DECAT / Áudio – 011/01
Janeiro/2001

INFORMAÇÃO TÉCNICA

Ref.: MD2200 - Modificação no circuito do CD

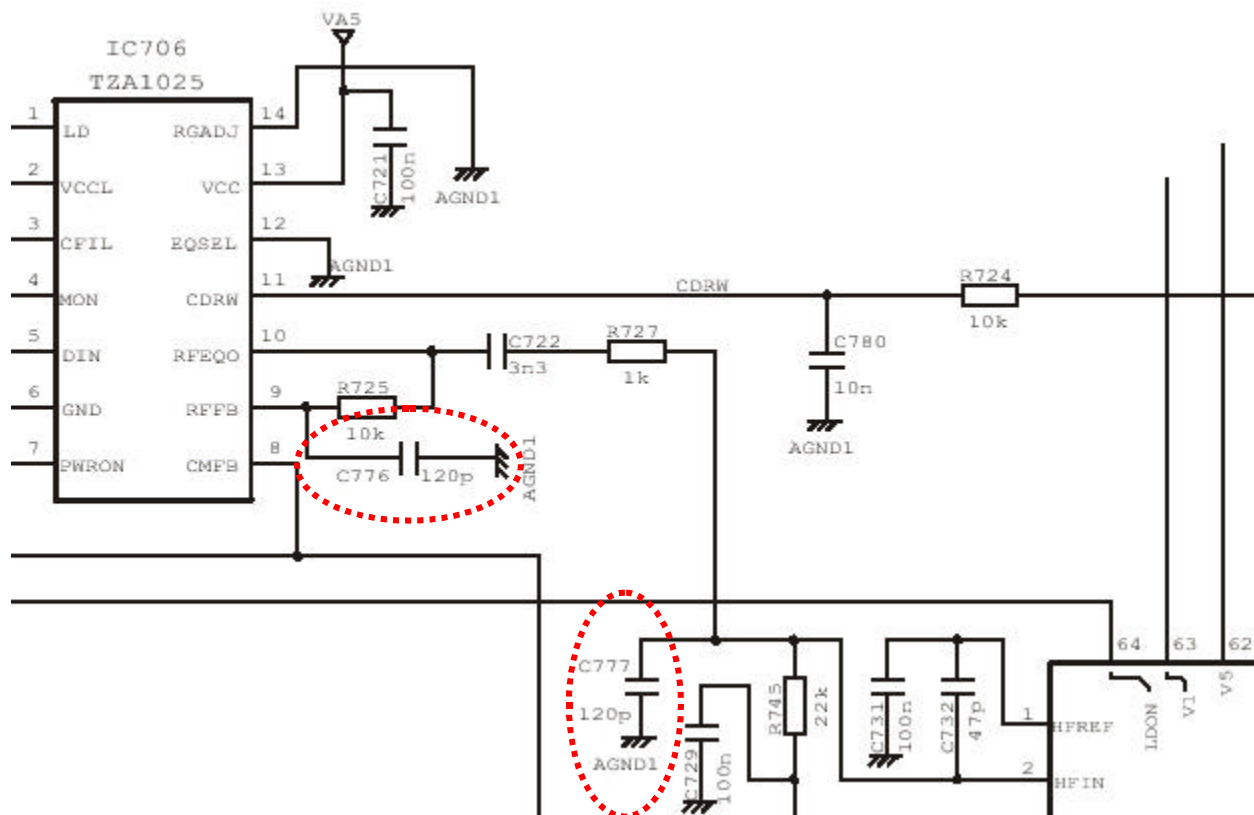
Para solucionar os casos em que ocorrer **falha** ou **não leitura de CD's** (disco gira e aparece o **signal de RF** no pino 2 do IC701 – SAA7325) nos modelos MD2200 que utilizam a unidade óptica VAM2201, é necessário **excluir** (retirar) os **capacitores smd C776 e C777** (vide ilustração abaixo). Após retirar estes componentes, **remova os resíduos de cola** e lave bem a PCI com álcool isopropílico.

Obs.: Anotar na Ordem de Serviço:- código de serviço: **211** – código da peça: **491012100**
posição: **C776 e C777**
